Dossier de mise à disposition des pièces issues de la procédure de participation du public par voie électronique dans le cadre de l'accord donné à la demande de permis d'aménager n°9202319B 0003 comprenant mise à jour de l'étude d'impact.

Projet : Mise à disposition de la demande de permis d'aménager « Plaine Sud-Grand Canal Phase 2 comprenant actualisation de l'étude d'impact »

SYNTHESE DES OBSERVATIONS DU PUBLIC DANS LE CADRE DE LA PROCEDURE DE PARTICIPATION PAR VOIE ELECTRONIQUE AYANT POUR OBJET A LA MISE A DISPOSITION DU DOSSIER DU PERMIS D'AMENAGER « PLAINE SUD – GRAND CANAL PHASE 2 » CONTENANT MISE A JOUR DE L'ETUDE D'IMPACT.

3.1 Mémoire en réponse suite à la Participation du Public par Voie Electronique

Figure 82 : Pourcentage de chaque catégorie professionnelle en 2016 à Clamart et dans les Hauts-de-Seine

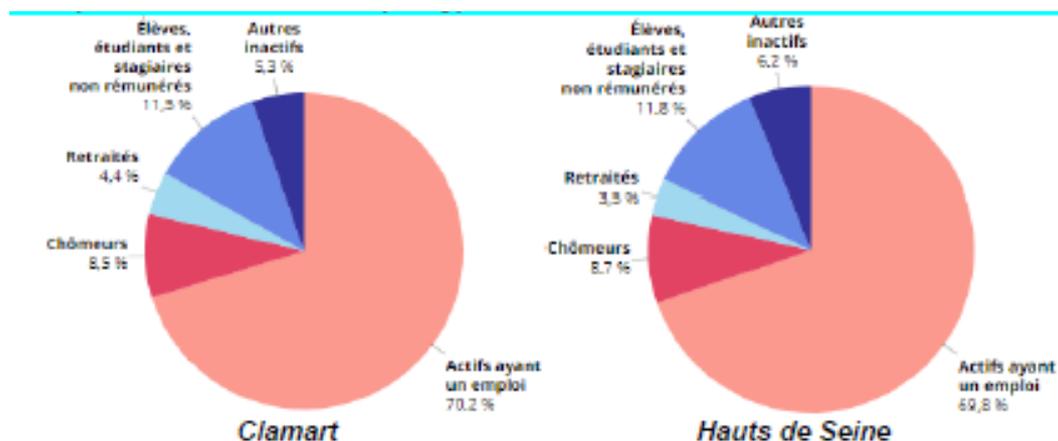
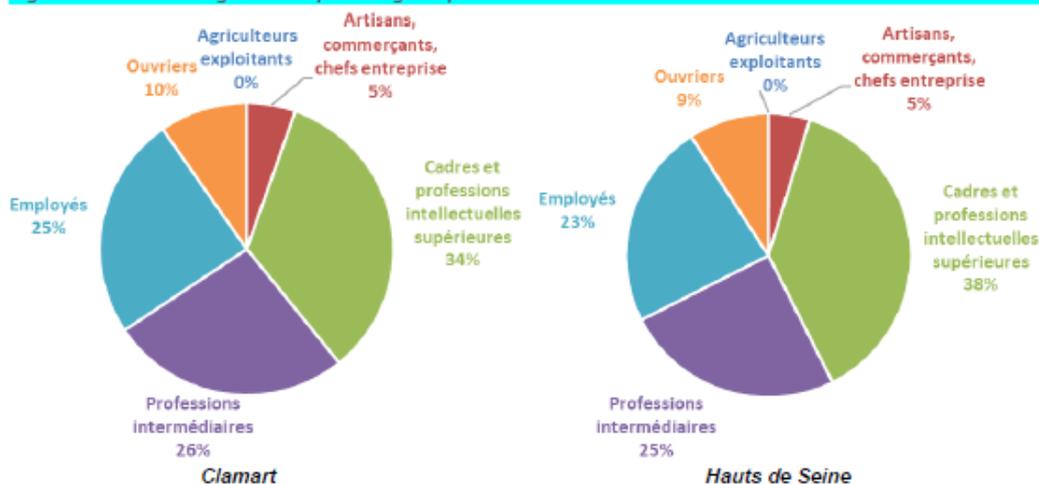
- Page 102 et 103 : Paragraphe 5-5 Emplois :

Ce sont les données de 2014 qui sont prises en compte !

Or, depuis, ce sont environ 3000 emplois qui ont quitté la ville (dont 2500, à la suite du départ d'EDF RD pour Saclay). De ce fait, le taux d'emplois de la ville qui n'est pas mentionné dans l'étude, mais facilement calculable avec ces données est passé de 76,6 % en 2014 (20 358 / 26 563 actifs) à environ 65% aujourd'hui ! Ces données doivent être mises à jour ainsi que les dispositions prises pour inverser la courbe de déclin de l'emploi de proximité.

<p>Pour la bonne information du public, il est indiqué que concernant le logement les différentes faisabilités donne une fourchette entre 17 000m² de logements et 25 450m² de surface de plancher, soit entre 245 et 360 logements.</p>
<p>16/ <i>« Page 102 et 103 : Paragraphe 5-5 Emplois : Ce sont les données de 2014 qui sont prises en compte ! Or, depuis, ce sont environ 3000 emplois qui ont quitté la ville (dont 2500, à la suite du départ d'EDFRD pour Saclay). De ce fait, le taux d'emplois de la ville qui n'est pas mentionné dans l'étude, mais facilement calculable avec ces données est passé de 76,6 % en 2014 (20 358 / 26 563actifs) à environ 65% aujourd'hui ! Ces données doivent être mises à jour ainsi que les dispositions prises pour inverser la courbe de déclin de l'emploi de proximité. Le projet de PLUI de VSGP en cours d'élaboration a, parmi ses objectifs, celui de tendre vers un taux d'emplois de 1. La destruction de cette tour de bureaux va à l'encontre de cet objectif. Le marché de l'immobilier de bureaux en région parisienne est redevenu porteur depuis 2 à 3 ans et la proximité du Tramway T10 offre des atouts nouveaux. »</i></p>	<p>16/ Ce volet de l'étude d'impact est mis à jour avec les chiffres disponibles sur l'emploi (Insee - 2016). Pour autant à l'aune de ces nouveaux chiffres, l'enjeu caractérisé dans l'étude d'impact reste faible, le constat étant que Clamart possède un profil de commune plutôt résidentielle. Pour la bonne information du public, comme rappelé aux points n° 5, 6 et 12, le taux d'occupation de la tour était déjà très bas en 2017 (20%).</p>
